Demande d'examen au cas par cas
Réf : 013097/KK P

Commune de Mayenne

Projet : Création d'un lotissement d'habitations, secteur du Rocher

Compléments au dossier suite au courriel du 16 février 2026

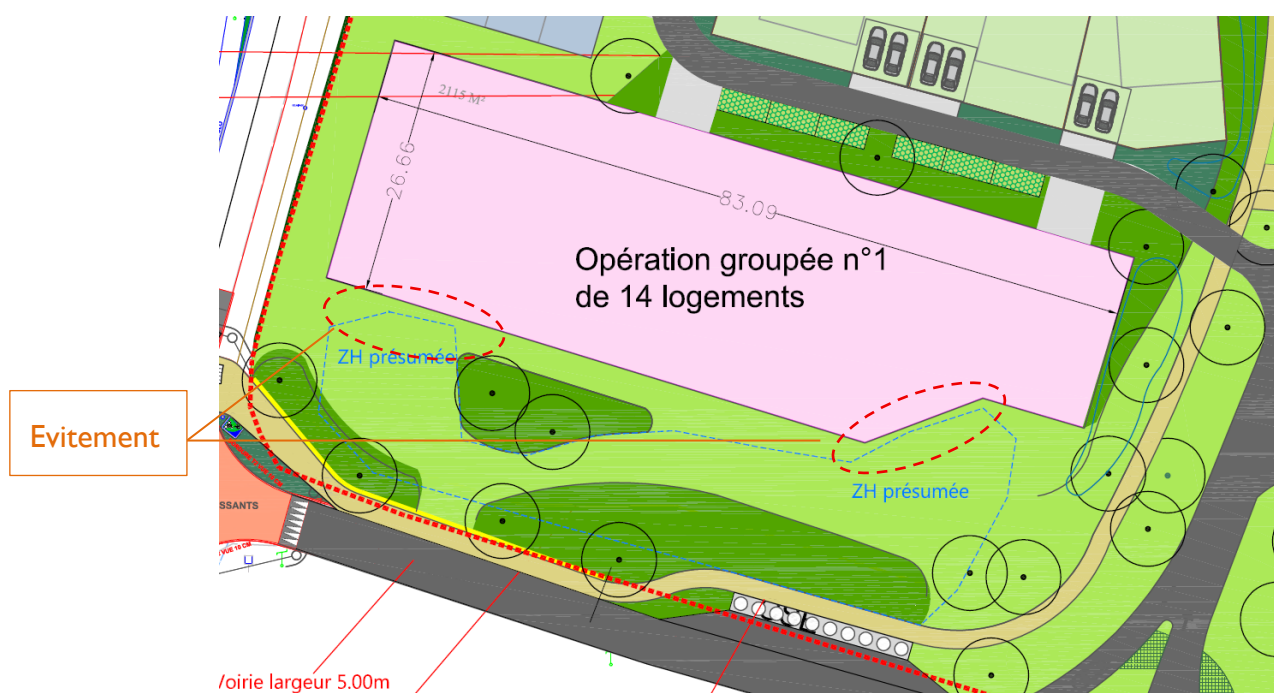
- Justifier mieux l'évitement de zones humides identifiées

La « zone humide » correspond à une erreur matérielle du PLUi, qui identifie une pastille correspondant à une zone humide au poit haut de la parcelle.

Des inventaires complémentaires menés par DMEAU montrent l'absence de végétation hygrophile (inventaire flore réalisé : parcelle de monoculture) et l'absence de traces d'hydromorphie dans le sol. **Ainsi, au regard des critères réglementaires des arrêtés de 2008 et 2009, cet espace ne correspond pas à une zone humide !**

Malgré cela, le porteur de projet a souhaité préserver cet espace en espace vert et de pleine terre, sans aucun aménagement (absence d'imperméabilisation, de terrassement...), pour avoir un espace de respiration en entrée du site.

Ainsi, il est possible de conclure sur l'absence totale d'incidence sur la zone humide, puisqu'elle correspond en réalité à une erreur matérielle du PLUi, traduite dans l'OAP.
